改善箇所説明図

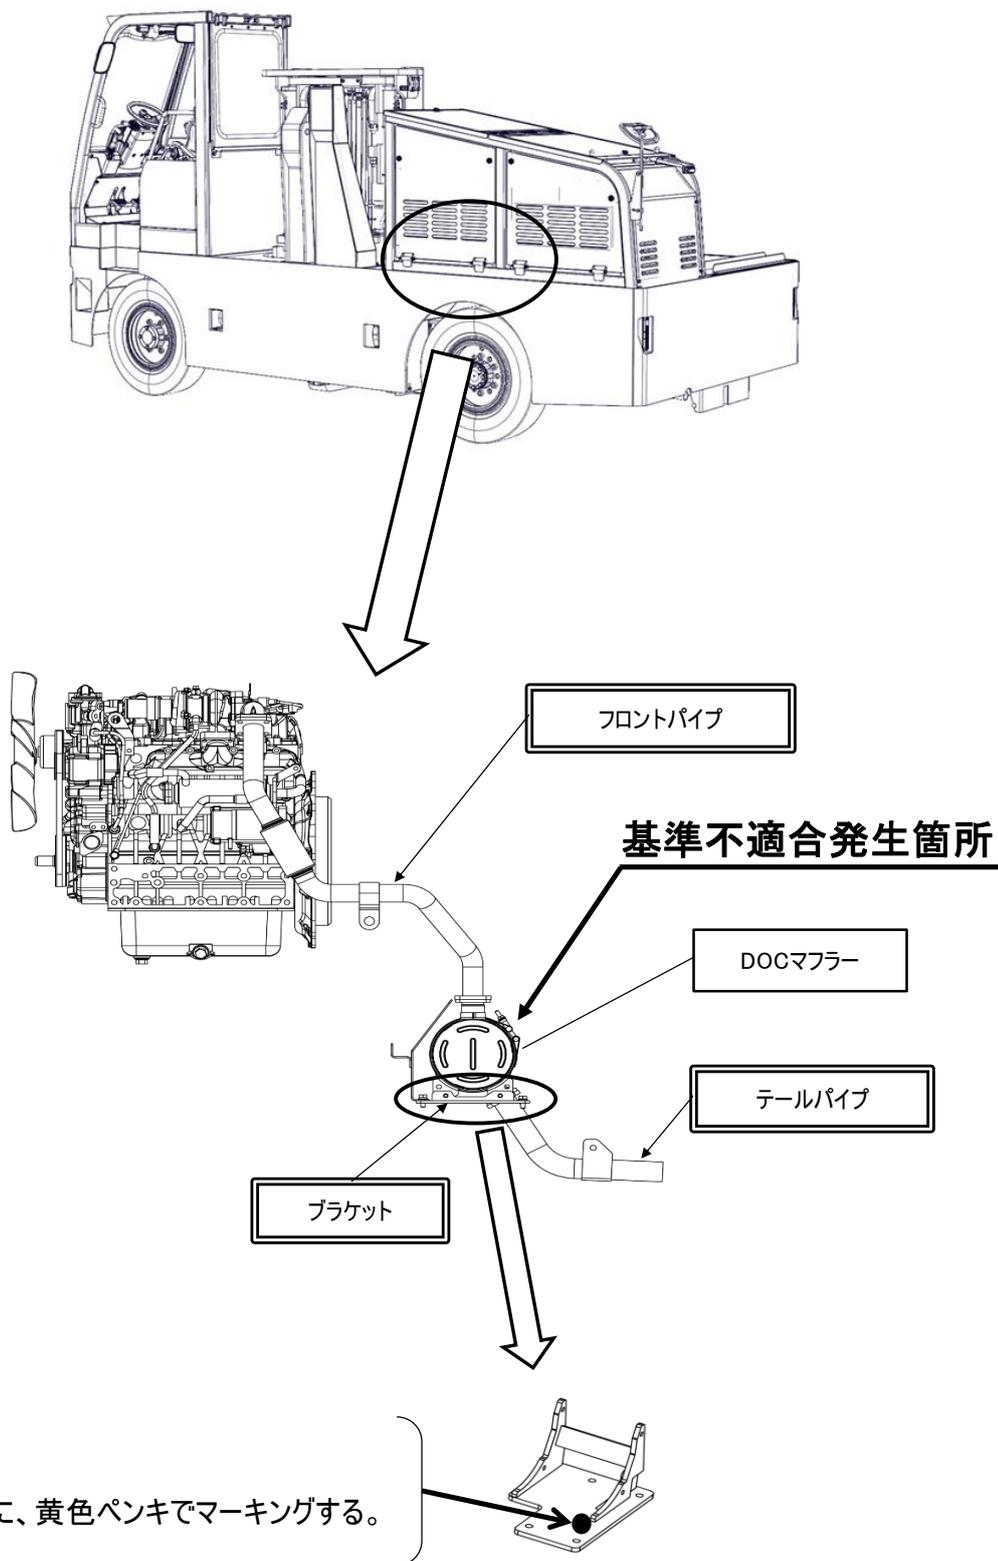
特別受注仕様で装着したクーラー付き内燃式フォークリフトにおいて、DOCマフラーの出入口の方向が、装置型式メーカーの届出と異なる状態なため、排出ガス規制に適合しないおそれがある。

全車両、DOCマフラーの出入口の方向を是正し、フロントパイプ、テールパイプ及びテールパイプ固定ブラケットを対策品に交換する。
